ADENDA AL ESTUDIO DE IMPACTO AMBIENTAL DE
ENERO DE 2025 DEL PROYECTO PARQUE EÓLICO
“ALPEÑÉS” E INFRAESTRUCTURAS DE EVACUACIÓN

TÉRMINOS MUNICIPALES ALPEÑES, PANCRUDO Y TORRECILLA DEL REBOLLAR
EN LA PROVINCIA DE TERUEL

ABRIL 2025

Imagen 3. Área de estudio proyecto modificado de enero de 2025.

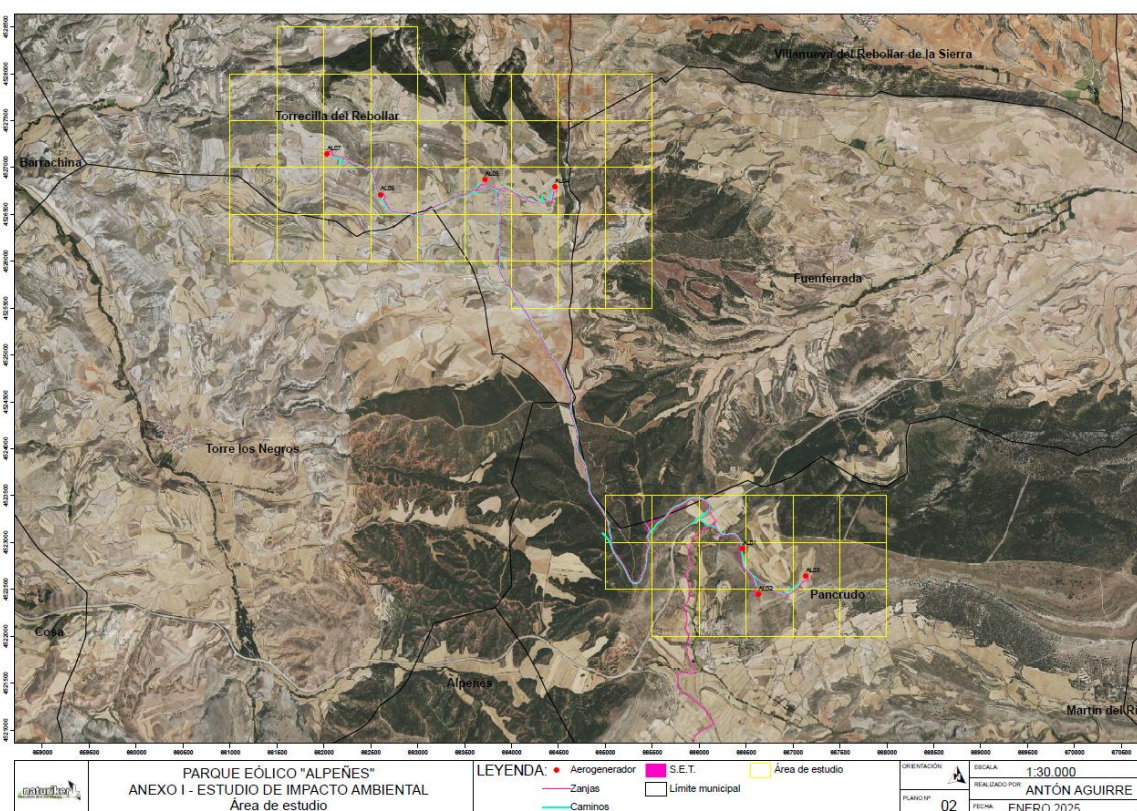
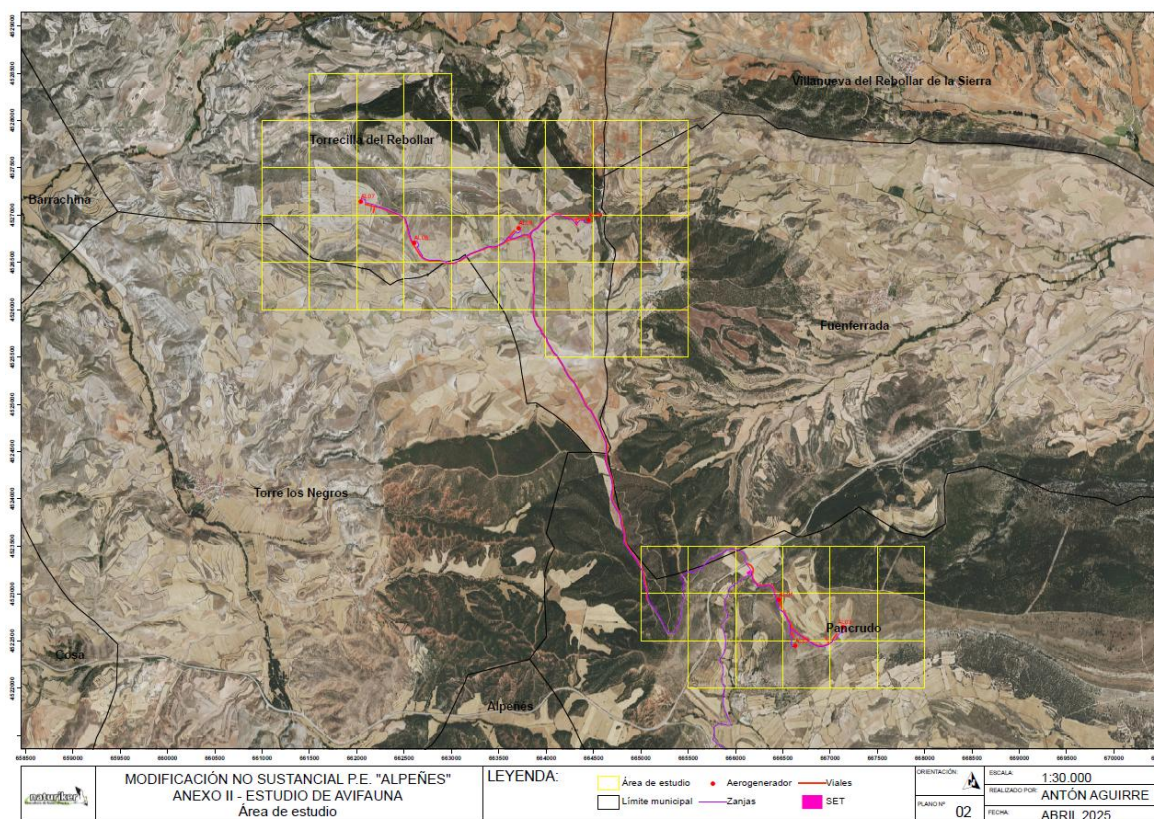
Tal y como se puede ver en los planos, la ubicación del parque eólico y su línea de evacuación en el proyecto presentado en enero de 2025 no sufre modificaciones significativas respecto a la adaptación propuesta de abril de 2025, puesto que el desplazamiento del aerogenerador nº 4 por afección arqueológica no implica un cambio de cuadrícula. La posición del aerogenerador nº 4 tanto en el proyecto de enero de 2025 como en el actual modificado se encuentra en la misma cuadrícula. (Se anexan planos de avifauna).
